Commune de GUIDEL

Aménagement du parking Prat Foën

Rapport d'études d'avant-projet

PHASE : AVP – IND2b

SOLUTION 1 : réalisation d'un parking de 64 places (y compris celles sur le côté de la salle)

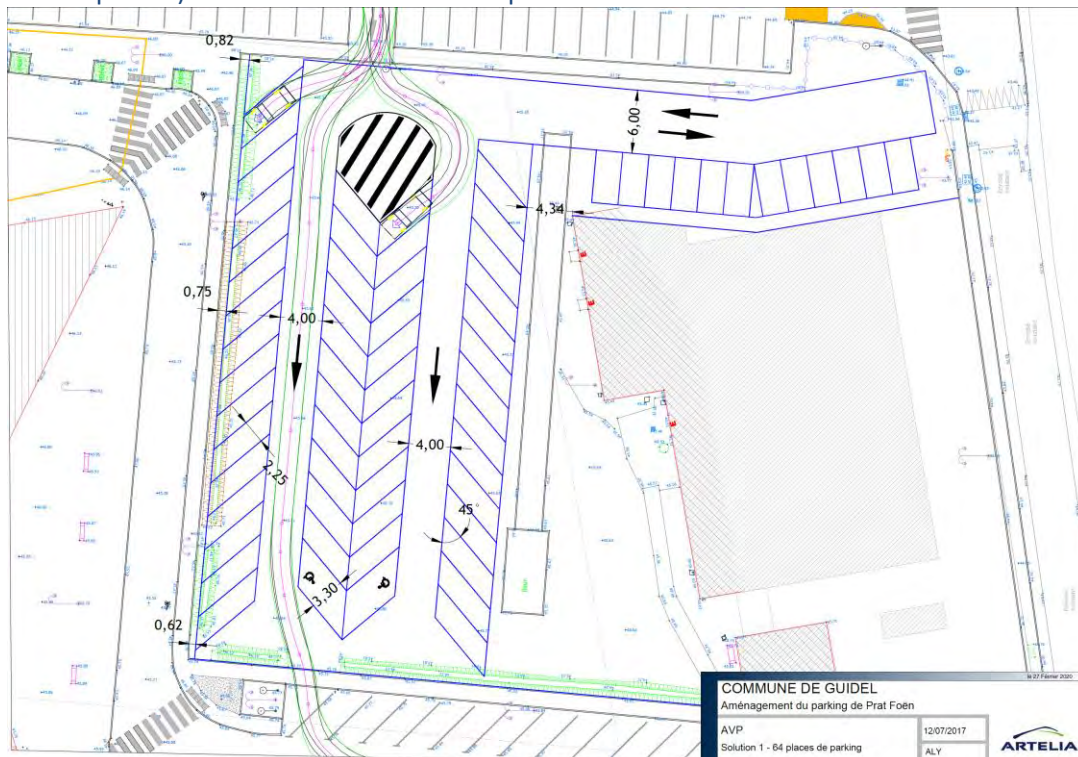
- Nous avons 2 allées avec des stationnements en épis de part et d’autres
- La largeur des places de stationnements est de 2.25m (réglementairement c’est 2.20m pour des épis de 45°) et une voirie centrale de 4.00m au lieu de 3.50 pour avoir quand même de la souplesse dans l’usage.
- Nous sommes dans le cas où nous conservons la piste de saut en longueur. Dans le cas où vous réaliseriez la poche de stationnements sur le côté de la salle, la piste devra être réduite.
- La gestion de la dénivelé entre le trottoir existant et le futur stationnement sera faite sur une bande de largeur variable comprise entre 62 et 82 cm.
- Il faudra voir si nous perdons quelques places de stationnements pour protéger les candélabres (2 voire 3 places) ou si vous souhaitez les déplacer.

La mairie, par retour de mail le 27/03/2020, nous valide le choix de la solution 1 en intégrant le fait que le parking devra plutôt « coller » à l'ancienne piste de saut en longueur qui sera conserver en l'état et qu'il devra fonctionner sur le principe d'un rond-point.

SOLUTION 2 : réalisation d’un parking de 58 places (y compris celles sur le côté de la salle)

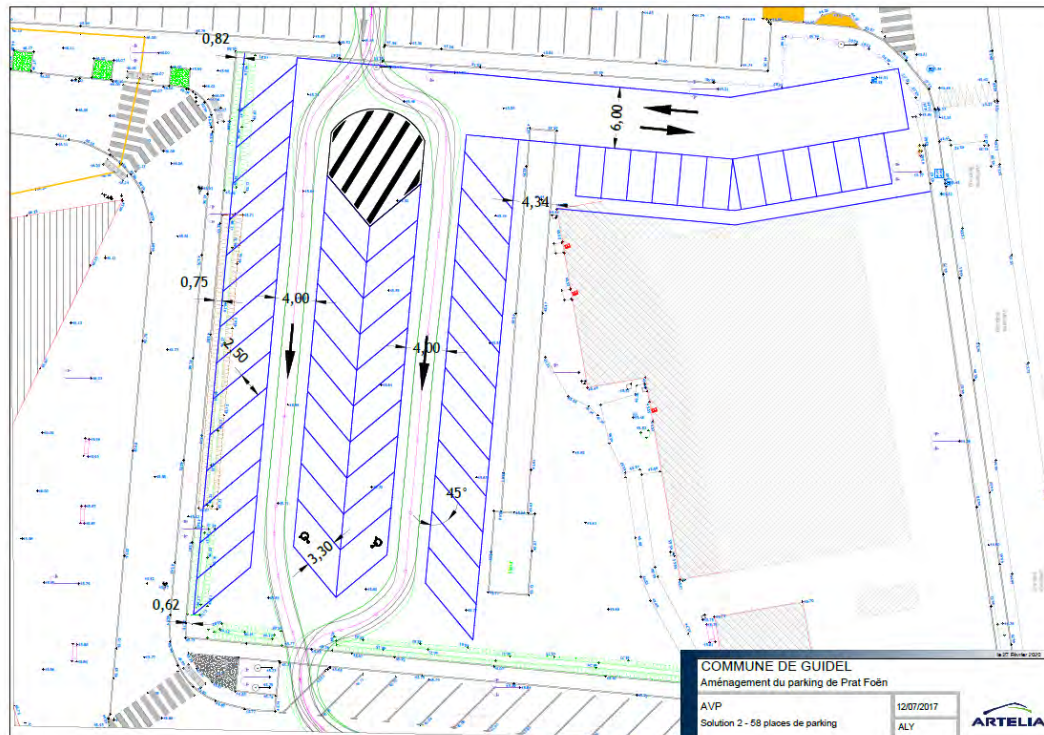
- Nous sommes dans la même configuration que la solution 1 mais nous avons élargie les places de stationnements à 2.50m (réglementairement c’est 2.20m pour des épis de 45°) et une voirie centrale de 4.00m au lieu de 3.50
- Nous perdons 6 places mais gagnons en confort.

SOLUTION 3 : réalisation d'un parking de 58 places (y compris celles sur le côté de la salle)

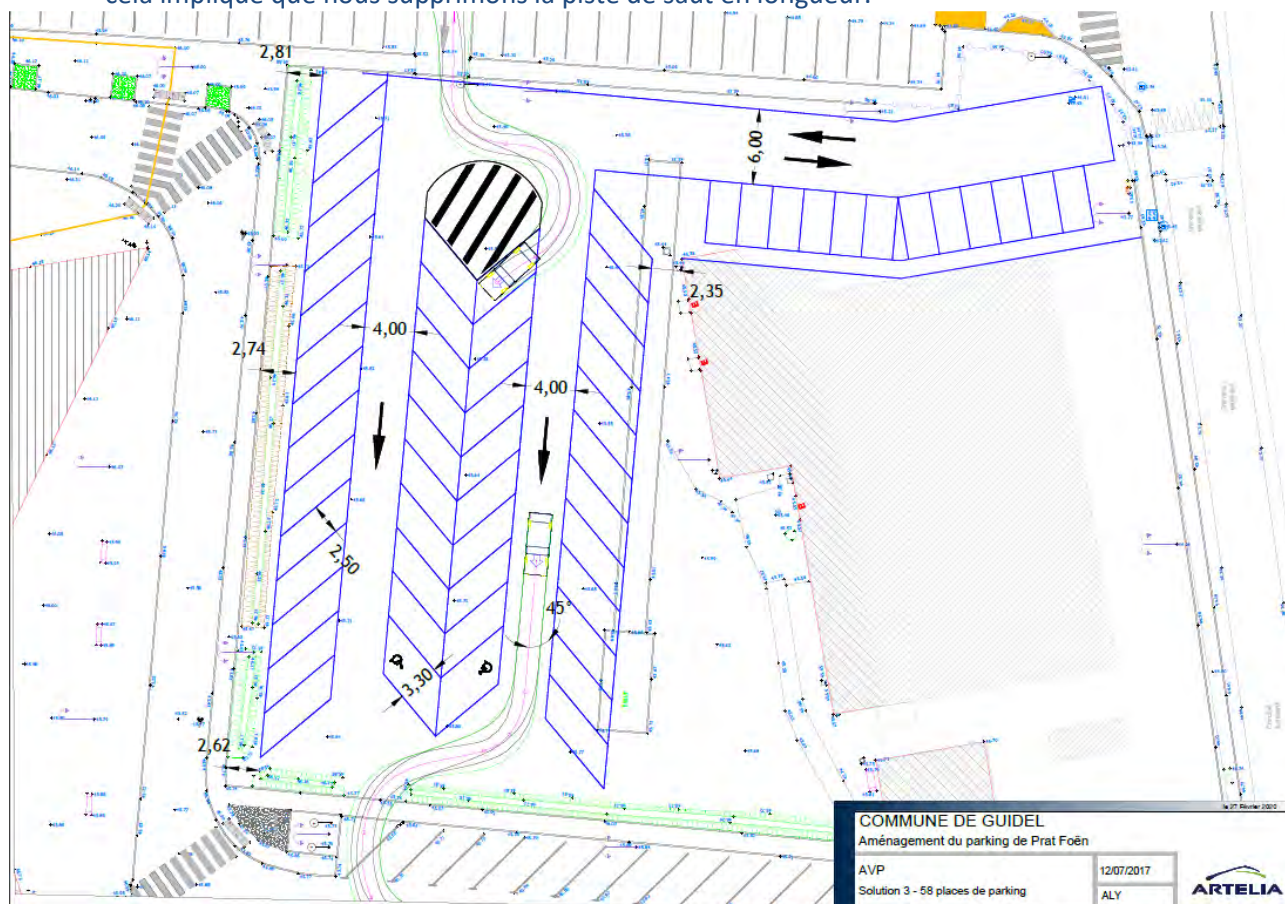
- Nous conservons les places de stationnements avec une largeur de 2.50m et une voirie de 4.00m>> toujours la version confort pour les usagers qui rappelons le, sont des familles avec besoin de sortir des enfants des sièges à l'arrière et donc ayant besoin d'ouvrir largement les portières.

- Contrairement aux 2 premières solutions nous conservons l'espace existant entre le trottoir existant et le futur stationnement. Pas de nécessité de protéger ou déplacer les candélabres mais cela implique que nous supprimons la piste de saut en longueur.

■ **ESQUISSE AVP PRESENTÉE LE 27/03/2020**

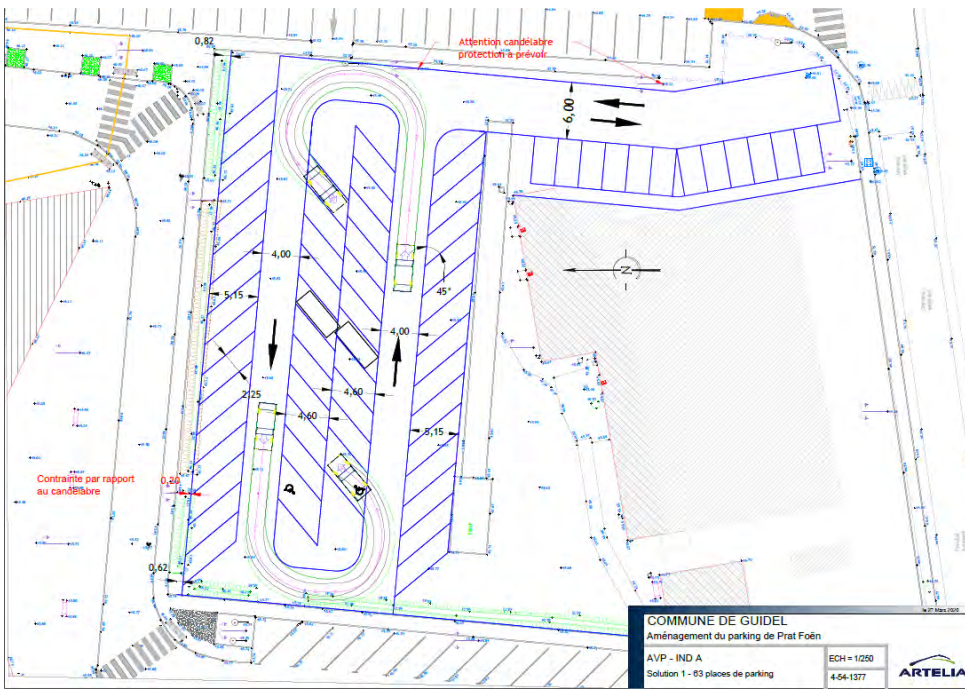
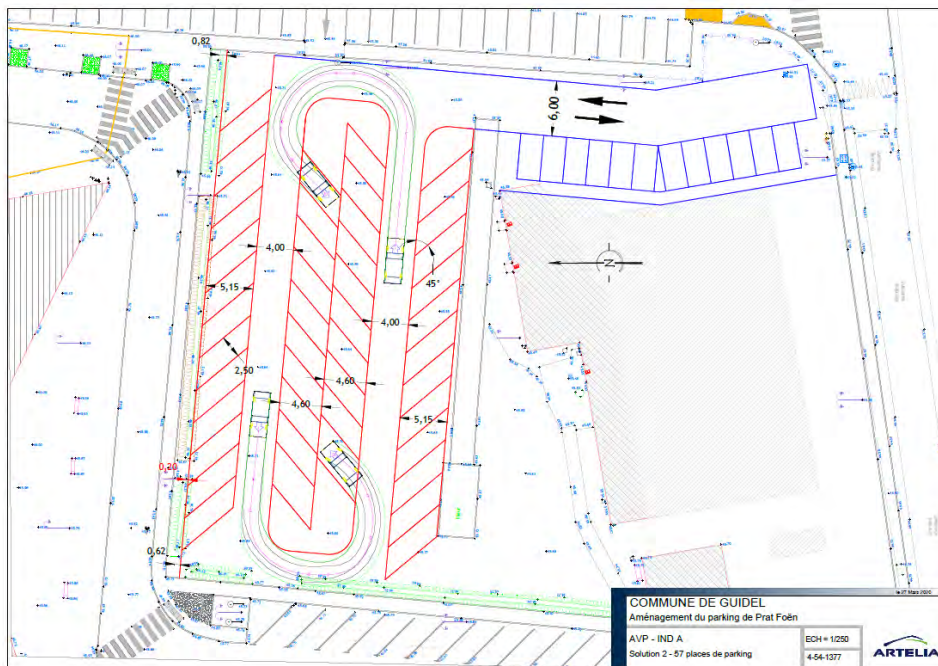
Nous sommes partis sur le principe de la solution 1, et avons proposer une solution avec 2,25m de large de stationnement

Et une deuxième solution avec 2,50 m de largeur de stationnement

La mairie par retour de mail le 04/04/2020 nous confirme le choix d’avoir **des places avec 2.25m** de large. Nous avons également pris note de la demande de rajouter des places à certaines extrémités de rangées pour des véhicules plus petits que la berline utilisée pour les essais de giration sur le projet.

Il est demandé de mettre la bande, entre le trottoir existant et le futur parking au nord, en enrobé. Il faudra prévoir des arbres dans l’alignement des candélabres avec des fosses de 2,00 x 2,00 m si possible (1,50 x 1,50 minimum) plantées d’un lagerstroemia indica, tige de 8/10 de couleur rouge. Les pieds d’arbres seraient à planter en lierres hedera helix « glacier » à raison de 9/m².

Il n'y aura pas de bordures hautes pour délimiter les stationnements mais uniquement des bordures chasse-roues.

Un portique sera disposé à chaque entrée pour éviter que les véhicules de plus de 2.25m de hauteur ne stationnent sur cette zone.
